# Stellungnahme zum Fachbeitrag nach der WRRL für den Neubau der A 49, Stadtallendorf – Gemünden (VKE 40) von ahu GmbH

# Auftraggeber:

Aktionsbündnis "Keine A 49,"
c/o Elke Müller,
In der Hohl 2
35315 Homberg (Ohm)

Marburg/Friedrichshafen, im Oktober 2020

Abbildung 2: Lage der Fernableitung in die WSZ II

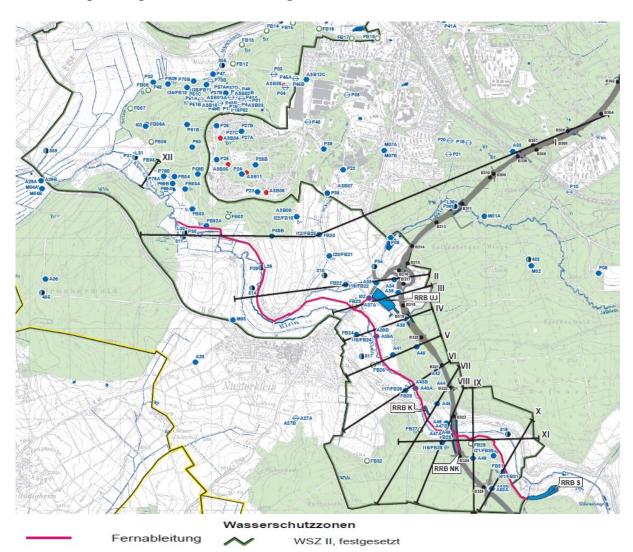
Wie aus Abbildung 2 und Abbildung 3 zu erkennen ist, befindet sich die Einleitungsstelle mitten in der WSZ II etwa 2,3 km vom Zonenrand entfernt. Damit widerspricht die Planung dem Planungsgrundsatz der RiStWag, das "schon bei der Voruntersuchung zur Linienbestimmung auf Wasserschutzgebie-

hinausgeleitet", denn die Einleitungsstelle befindet sich **innerhalb der WSZ II** (vgl. Abb. 2 und Abb. 3).<sup>15</sup>

Die Darstellung der Fernableitung aus der WSZ-Zone II heraus in Abbildung 1 des Fachbeitrags von ahu widerspricht deshalb den Angaben im Text auf S. 13 des Fachbeitrags. Dort wird auf die Einleitung im Bereich der Todtenmühle Bezug genommen. Dieser Bereich befindet sich vollständig in der WSZ II (vgl. Abb. 3).

Abbildung 3: Lage der Todtenmühle in der WSZ II (Bildmitte)

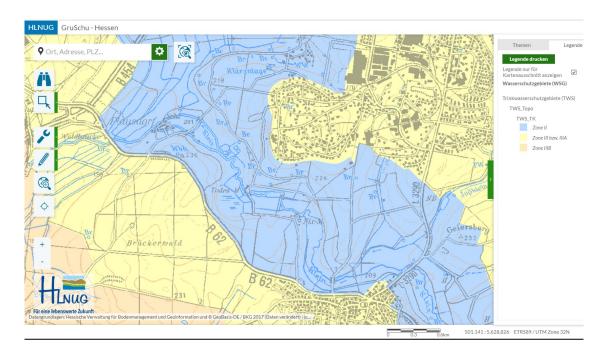
Wie dem aktuellen Fachbeitrag von 2020 zu entnehmen ist, soll westlich der Todtenmühle in die Klein in der WSZ II in direkter Nachbarschaft zu mehreren Trinkwasserbrunnen (FB 3, 3a und 4) eingeleitet werden. Entgegen der Darstellung im aktuellen Fachbeitrag wird aber **nicht** aus der "Wasserschutzzone II

Abbildung 4: Lage der geplanten Abwehrbrunnen A39B und A47B (A48)

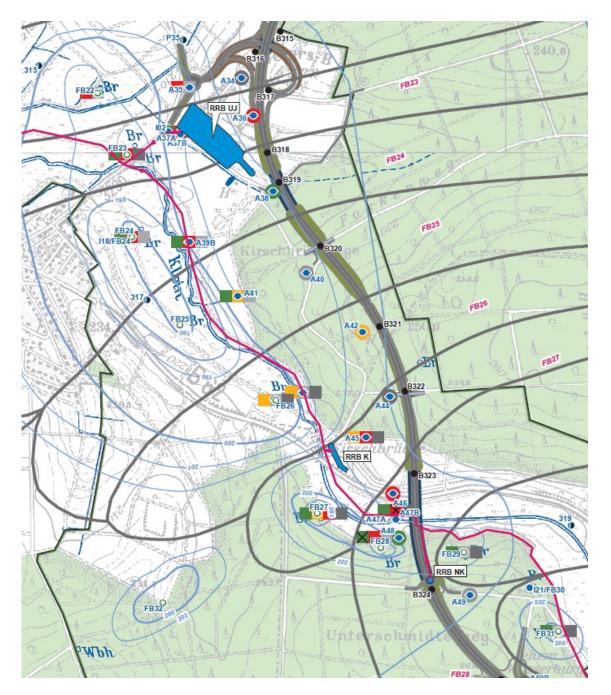
Auch hierzu ist am Planfeststellungsbeschluss seit 2012 jedoch keine Änderung mehr vorgenommen worden, sodass im Trassenbereich an der Gleentalbrücke kein Sicherungsbrunnen vorgesehen ist, der im Falle einer Grundwasserverunreinigung eine Ausbreitung der Schadstoffe verhindern kann.

Ob geklärt wurde, ob die Messstelle P 6 und A39B als Abwehrbrunnen betrieben werden können, ist nicht bekannt. Ahu hatte darauf hingewiesen, dass dies notwendig ist und sie als risikomindernde Maßnahme ahu eingestuft.

- 7. Der geplante Abwehrbrunnen im PFB (A39B bei Niederklein) ist zu weit vom Vorhaben entfernt, was Ahu in der Risikoanalyse auch festgestellt hat. Alternative Abwehrbrunnen (A47B oder A48) wurden zwar empfohlen, sind aber nicht planfestgestellt.

Abbildung 11: Lageplan zur Gleentalbrücke

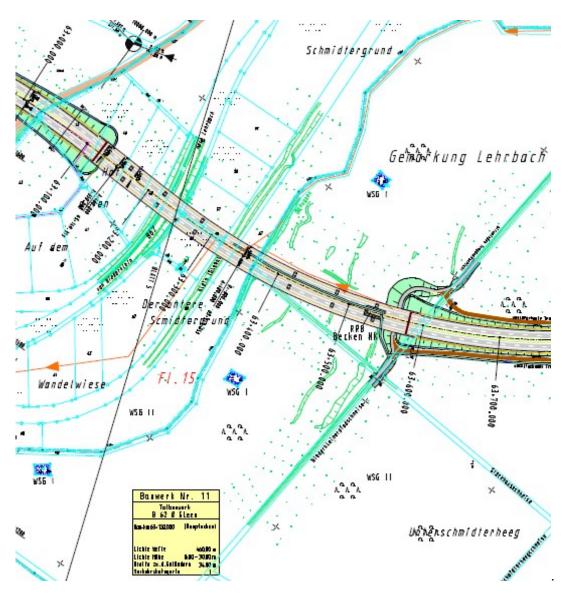
# ringen Entfernung der Autobahn zum Brunnen FB 28 ist das **Risiko für die Trinkwassergewinnung hoch**. "55
